Dato: 11.06.2021

Dokumentnummer: 20/7428-27

## Komplett planforslag - Tilbakemelding på revidert planforslag - Vestre Haugen - Plan 5053

*Tidligere innsendt planutkast med regulert veibredde 4,5 m i lavbrekket.*

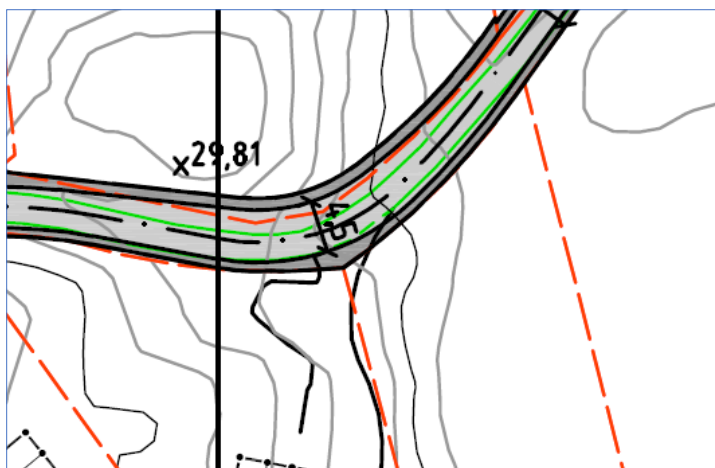
1. §36: Vi ber om at tilføyelse gjøres:

*«Det skal sikres minimum 1 møteplass med minste kjørebanebredde på 4,5 m i lavbrekk på f\_KV2.».*

Hensikten med presiseringen er å sikre at dette faktisk blir opparbeidet og innlemmet i teknisk plan. Møteplass har vært et krav fra kommunens side gjennom hele planprosessen, og f\_KV2 er utvidet med bred annen veggrunn i svingen (midtveis) for å kunne sikre dette.

I en tidligere innsendt versjon av plankartet er veien (kjørebane) tegnet bredere (4,5 m), men det kan være kanskje mer hensiktsmessig å sikre dette gjennom en planbestemmelse, slik at endelig plassering av møteplassen avklares i teknisk plan.

Illustrasjon: Revidert plankart

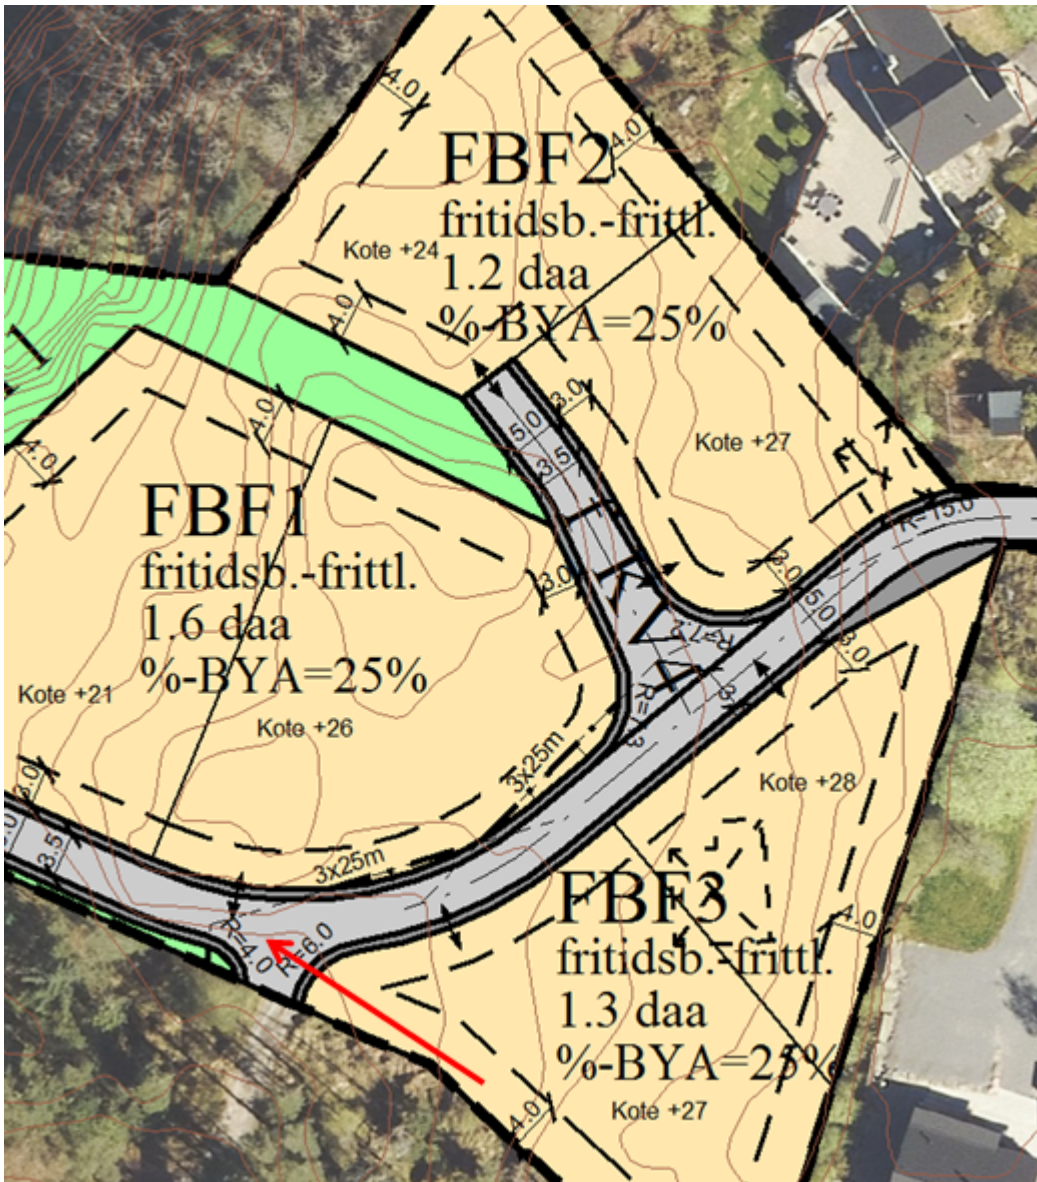
1. I avkjørsel helt i sør (f\_KV3) mot gnr. 120/123 legges det inn en frisikt på 3x25 m. Vi mener det er mest logisk at den vestre enden av KV3 er avkjørsel fra «hovedvegen» som går videre sørover.

2. I krysset mellom KV3 og KV4 reduserer vi frisikten fra 4x25 til 3x25 m. Krysset er å regne som en avkjørsel for færre enn 4 boliger/enheter, og kan etter kommunal norm ha frisikt 3x25 m.

3. Utgangspunkt for høyde på grunnmur på de enkelte hyttetomtene settes inn i plankartet. Disse stod ikke i sist oversendte PDF eller sosi-fil. Vi har brukt høydene fra tidligere innsendte materiale, og **ber om at dere bekrefter at disse er riktige**. Tallet skal stemme i forhold til § 13 i planbestemmelsene (+/- 1 m).

4. Mange feltnavn mangler nummer (f\_NAT, f\_UTE osv.). Vi legger til nummer (f\_UTE1) osv. og oppdaterer også planbestemmelsene deretter.
5. For endringene nevnt over, se illustrasjon over revidert plankart nederst i dette brevet.

Utsnitt av revidert plankart med kotehøyde for topp grunnmur for de enkelte hyttetomtene, samt endret frisikt i kryss KV3-KV4, og ny frisikt helt sør i planområdet (vist med rød pil).
